Detaljplan för Centralenområdet - Bostäder, verksamheter och uppgångar för Västlänken

Svar till länsstyrelsens yttrande

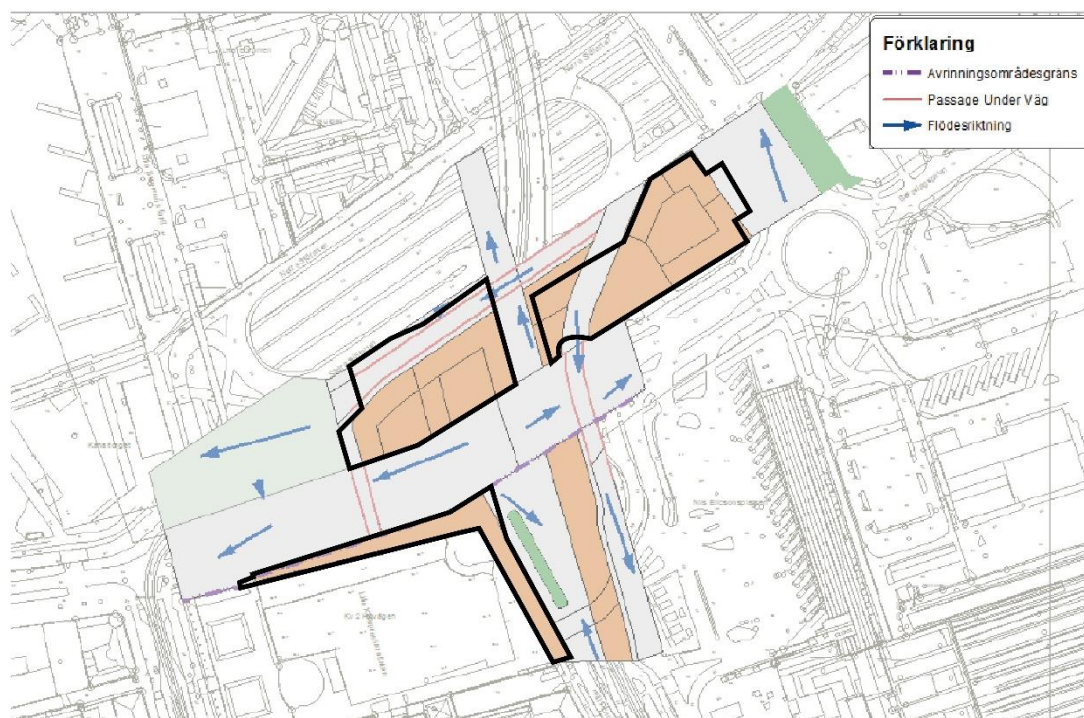
Figur 1 visar det nya förslaget på byggnader (svarta linjer), jämfört med en bild från dagvattenutredningen (Ramboll 2017-02-13) som utgick från tidigare förslag. Den största skillnaden är att byggnaden i sydost har tagits bort. Byggnaderna i nordöst och nord väst har blivit något större och kommer att gå över brorampen. Brorampen kommer att avvattnas som tidigare. Större takyta innebär att mer regnvatten faller på kvartersmark vilket ställer större krav på fördröjning och rening från dessa fastigheter.

Följden av den borttagna byggnaden innebär det att områdets rening ska hanteras på allmän plats istället. Detta bör genomföras på samma sätt som omkringliggande mark.

Justeringen i plankartan innebär därmed inga stora förändringar för dagvattenhanteringen utan samma principer kan användas. Exakta volymer för fördröjning på kvartersmarken kan tas fram i projekteringsskede och redovisas i bygglovet.
